小型トラックの燃料装置のリコールについて

平成 21年3月12日

リコール届出番号2276

改善箇所説明図

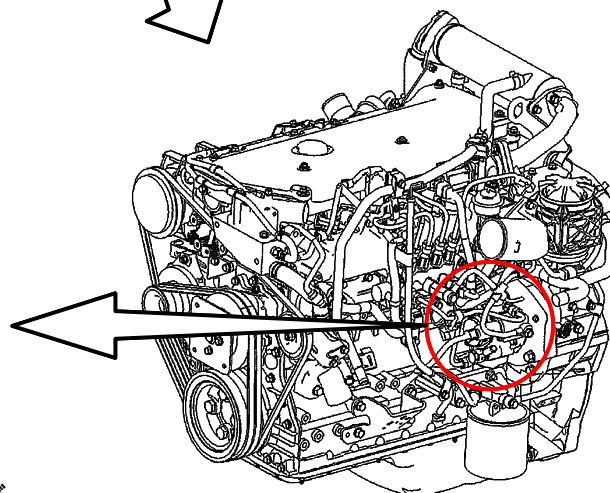
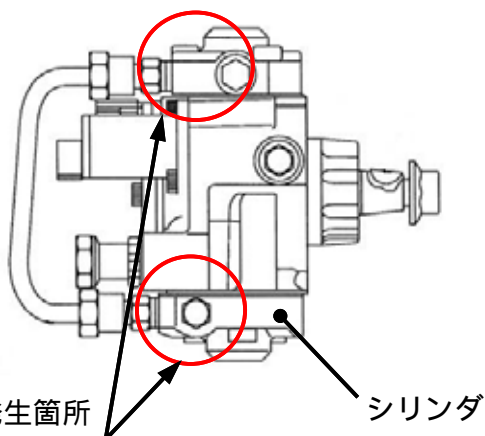
燃料噴射装置の燃料供給ポンプ（サプライポンプ）のシリンダ部の材質が不適切なため、シリンダ内部に水分が付着し錆びが生じると、当該部に亀裂が生じるものがある。そのため、そのままの状態で使用を続けると燃料ポンプから燃料が漏れエンジンが停止するおそれがある。

改善の内容：全車両、当該サプライポンプの品番を確認し、不適切な材質を使用したサプライポンプは対策品と交換する。

識別：キャブ左側ピラー部のIDプレート下側に黒色シールを貼付する。
